**Austausch der Kipphebel bei ROTAX 912 (Serie)****Replacement of rocker arms on ROTAX 912 (series)****Gegenstand**

Inspection and replacement of rocker arms

TECHNISCHE MITTEILUNG/TECHNICAL BULLETIN

Nr. 912-15  
July 1996

Bild / pict. 1

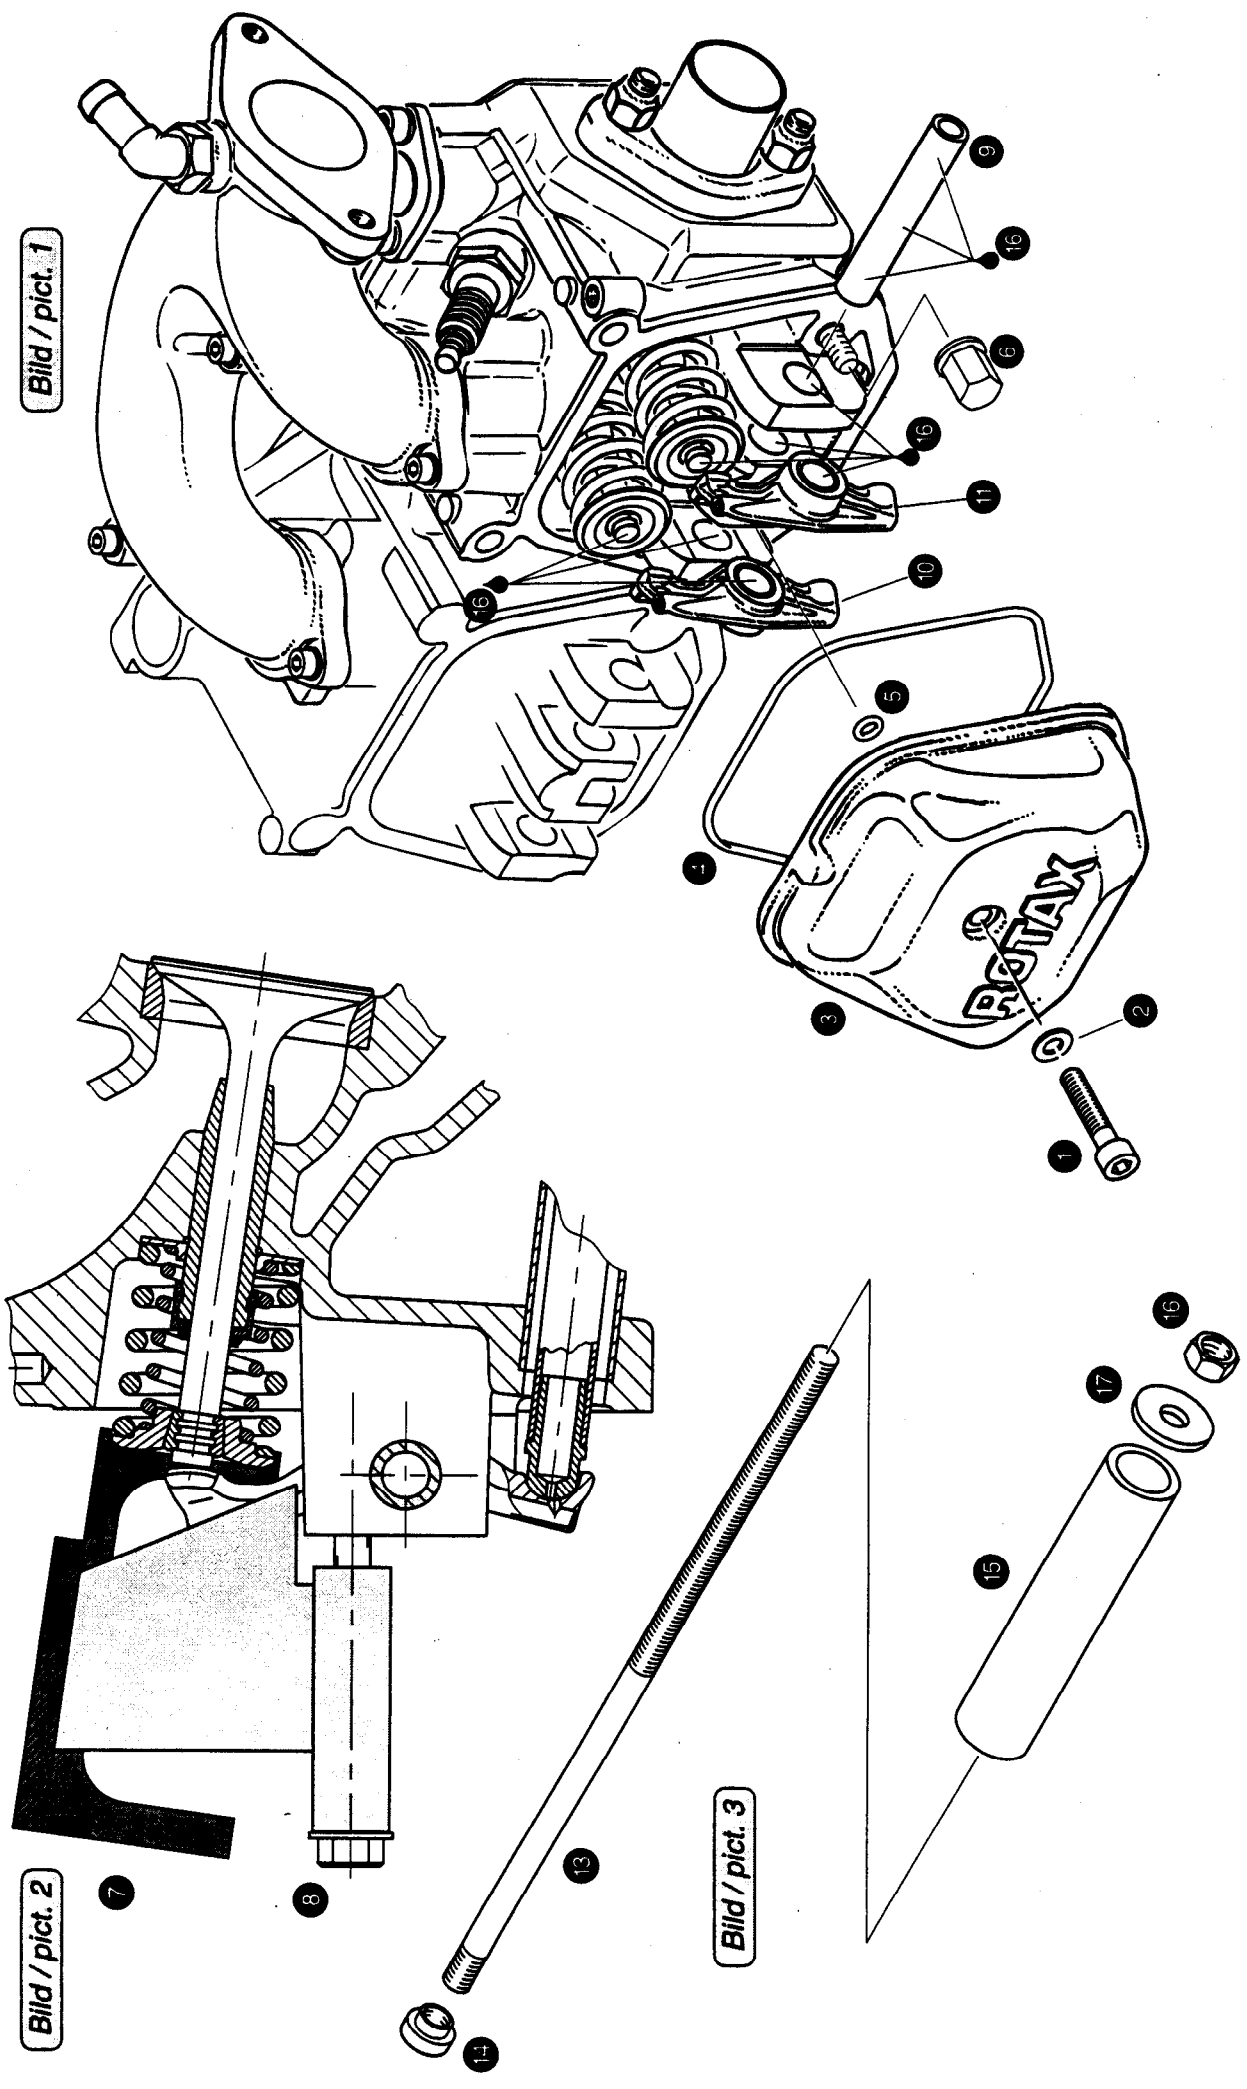
Remove Allen screw ① M6x25 with washer ② from valve cover ③ and remove valve cover with large and small O-ring ④ and ⑤.

Turn crankshaft so that the respective piston is on ignition top dead centre. Remove the external cap nut ⑥. Screw valve spring spanner ass'y ⑦, part no. 877 385, with hex. screw ⑧ M6x70 onto the cylinder head and depress both valves by 3 turns, thus releasing both hydraulic valve tappets. Now the rocker arm shaft ⑨ can easily be removed. Withdraw both rocker arms ⑩ and ⑪.

If the rocker arm has traces of seizure, the rocker arm shaft can only be removed with the rocker arm extractor ⑫ part no. 877 770. For this purpose push the threaded bolt ⑬ with the short thread ahead through the hollow rocker arm shaft and screw on the special nut ⑭. Push rocker arm shaft as much as possible towards outside so that the extractor sleeve ⑮ can be centered on it. Fit the extractor sleeve ⑯ and screw on extractor nut ⑰ with washer ⑱. By turning the extractor nut, the rocker arm shaft can be pulled out.

- **ATTENTION:** Take care not to damage the bore for rocker arm shaft in the cylinder head.

If the cylinder head has been affected, the bore for rocker arm shaft in the cylinder head must be reworked and an oversize shaft together with oversize rocker arm must be installed.

Apply MOLYKOTE G-n ● to the bore in the new rocker arm, to the push rod tip and valve contact surface. Place inlet rocker arm ● and outlet rocker arm ● into position, apply MOLYKOTE G-n ● on both ends of rocker arm shaft ● and insert it into its seat in cylinder head.

◆ **NOTE:** The rocker arm bearing is a slide fit. Do not apply force! Lubricate all moving parts in the rocker arm space. Insert new O-ring ● 105x2,5 and O-ring ● 6,4x1,8 into the valve cover ●. Clean the sealing surfaces, fit valve cover and tighten the Allen screw ● M6x30 with washer ● to 10 Nm (90 in.lb.). Repeat the procedure on all 4 cylinders.

■ **ATTENTION:** Respect imperatively the length of the valve cover screw! Check whether thread is damaged. If the screw is loose or the valve cover leaking, the oil return into the oil tank by "blow-by gas" is not or not properly functioning!
